Șurub nou pentru rola întinzătoare 531 0274 30

531 0274 30

INA 0014

Fig. 1: 531 0274 30

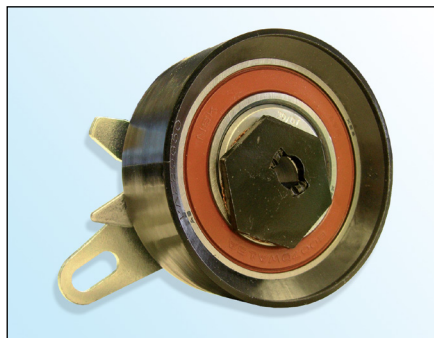
Ca rezultat al dezvoltării continue a produselor noastre și din dorința de a avea produse de cea mai bună calitate, LuK AS furnizează pentru rola întinzătoare **531 0274 30** un nou tip de șurub (**fig. 3**).

- Cap plat Torx
- Cap șurub $\varnothing 18,5$ mm
- Clasă **10,9**
- Blocare filet în zona mediană a șurubului
- Grad sporit de auto-blocare

LuK AS recomandă înlocuirea șurubului original (**Fig. 2**) cu șurubul furnizat..

Forță strângere: $20 \pm 1,5$ Nm
